## Product Change Notice (PCN)

件名: 汎用リニア IC 製品 (MSOP パッケージ製品) の後工程拠点追加

発行日: 6/30/2023

<外形>

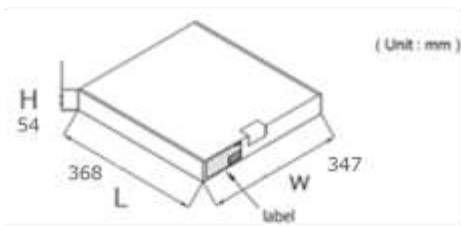
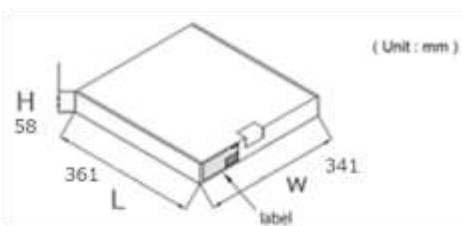
外形図は一部寸法の違いがありますが、推奨フットパターンは変更ありません。

現行品		(UNIT:mm)		HCA 品		(UNIT:mm)	
ITEM	DIMENSION	ITEM	DIMENSION	ITEM	DIMENSION	ITEM	DIMENSION
D	2.90	D	2.75	D	2.95±0.20	D	2.75
D1	3.00±0.20	D1	3.00±0.20	D1	2.95±0.20	D1	2.95±0.20
E	2.80	E	2.80	E	2.80	E	2.80
HE	4.00±0.20	HE	4.00±0.20	HE	4.00±0.30	HE	4.00±0.30
e	0.65	e	0.65	e	0.65	e	0.65
b	0.22±0.05	b	0.22±0.05	b	0.20 <sup>+0.10</sup> -0.05	b	0.20 <sup>+0.10</sup> -0.05
A	1.03 MAX	A	1.03 MAX	A	1.00 MAX	A	1.00 MAX
A1	0.08±0.05	A1	0.08±0.05	A1	0.05±0.05	A1	0.05±0.05
A2	0.85±0.05	A2	0.85±0.05	A2	0.85±0.10	A2	0.85±0.10
A3	0.25	A3	0.25	A3	0.25	A3	0.25
L1	0.60±0.20	L1	0.60±0.20	L1	0.60±0.20	L1	0.60±0.20
c	0.145 <sup>+0.05</sup> -0.03	c	0.145 <sup>+0.05</sup> -0.03	c	0.13 <sup>+0.10</sup> -0.05	c	0.13 <sup>+0.10</sup> -0.05
Lp	0.37±0.10	Lp	0.37±0.10	Lp	0.37±0.12	Lp	0.37±0.12
x	0.10	x	0.10	x	0.10	x	0.10
y	0.10	y	0.10	y	0.10	y	0.10
θ	3° <sup>+5°</sup> -3°	θ	3° <sup>+5°</sup> -3°	θ	7±7°	θ	7±7°
ZD	0.525	ZD	0.525	ZD	0.50	ZD	0.50

## 製品の識別方法:

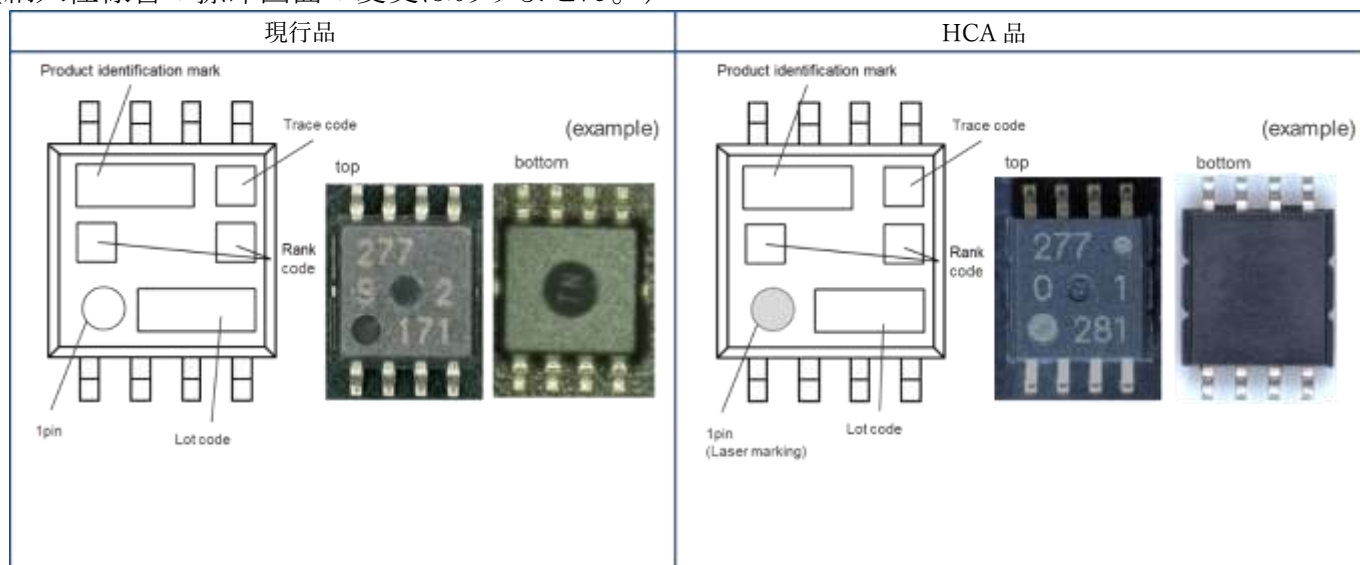
捺印/外形の見栄え(字体、1ピンマーク、表面仕上げ等)は異なりますが捺印/外形情報は同じです。  
(納入仕様書の捺印図面の変更はありません。)

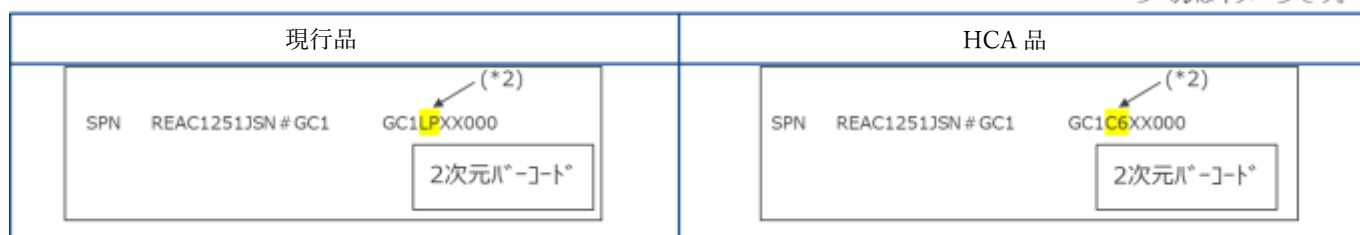
生産拠点はラベル(リール、内装箱)で識別可能です。

UPCで始まる製品の例 (\*1)の文字: 04 → RG

REAxで始まる製品の例 (\*2)の文字: LP → C6
